DODATEK č. 2 KE SMLouvĚ O DíLO NA STAVBU

- 1.1 Mezi smluvními stranami byla dne 16. 11. 2022 uzavřena smlouva o dílo na základě výsledků zadávacího řízení na podlimitní veřejnou zakázku na stavební práce s názvem „Voliéra ptáků u pavilonu Sečuán“, ve znění dodatku č. 1 ze dne 14. 3. 2023 (dále jen „**Smlouva**“).
- 1.2 Smluvní strany se v souladu s ustanovením článku 4., odst. 4.10 Smlouvy dohodly na provedení Víceprací, které jsou specifikovány a oceněny ve změnových listech č. 02 až č. 09 odsouhlasenými Objednatel (dále jen „**Změnové listy**“). Změnové listy jsou přílohou č. 1 tohoto dodatku a mění dobu plnění Díla, jakož i cenu Díla.

Změnový list

1. Předmět změny: Změna filtrační technologie

| OBSAH: | VÝKRES ZÁKLADOVÝCH KONSTRUKCÍ BAZÉNKU | MĚŘÍTKO: 1:50 |

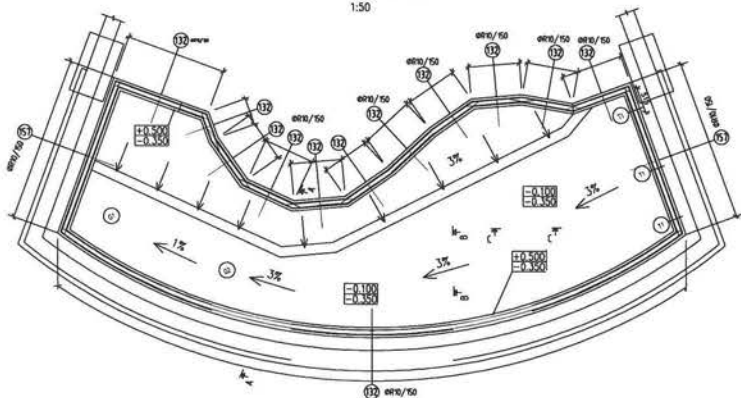
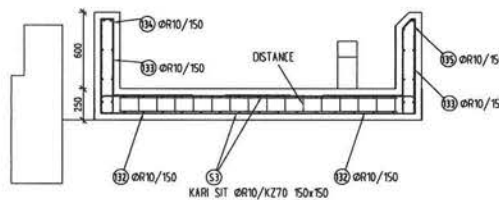
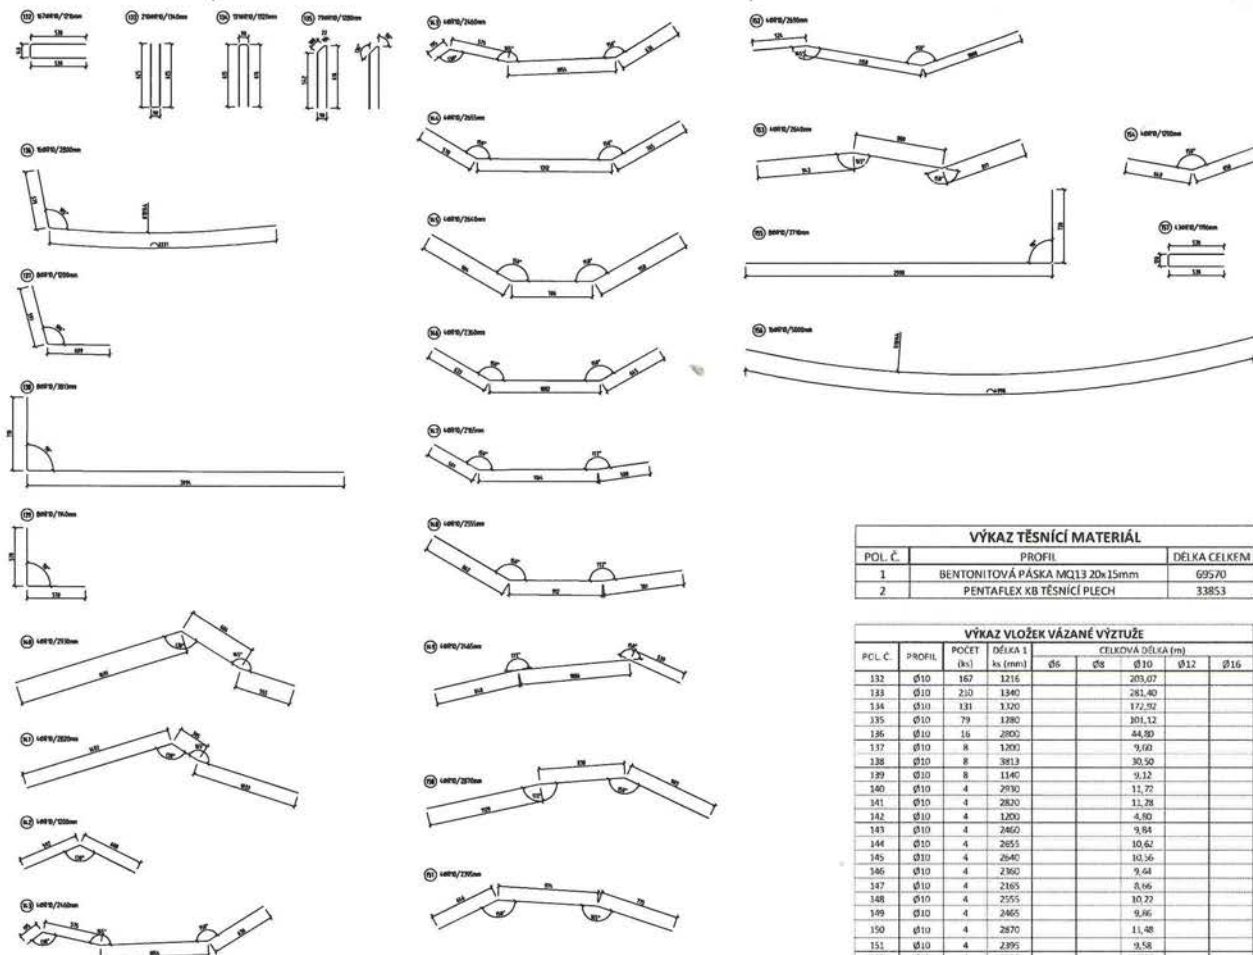
Příloha č. 2 - Výkres změny tvaru jezírka
